60947-3

Amendment 2

Low-voltage switchgear and controlgear –

**Part 3:
Switches, disconnectors, switch-disconnectors
and fuse-combination units**

Tableau XIV – Séquence d'essais V: Aptitude au fonctionnement en surcharge

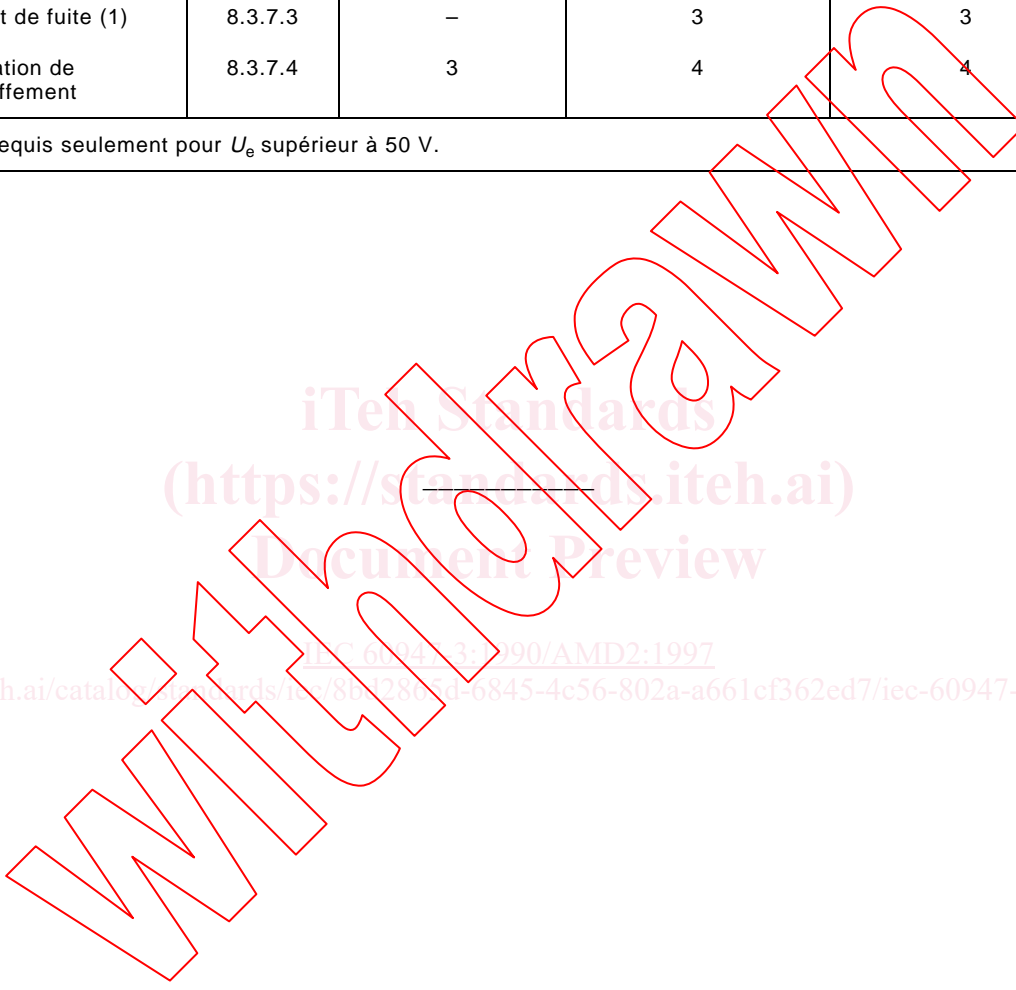
Ajouter le nouveau tableau suivant:

Essais	Paragraphe	Fusible-interrupteur Interrupteur à fusibles	Sectionneur à fusibles Fusible-sectionneur	Interrupteur-sectionneur à fusibles Fusible-interrupteur- sectionneur
Essai de surcharge	8.3.7.1	1	1	1
Vérification diélectrique	8.3.7.2	2	2	2
Courant de fuite (1)	8.3.7.3	–	3	3
Vérification de l'échauffement	8.3.7.4	3	4	4
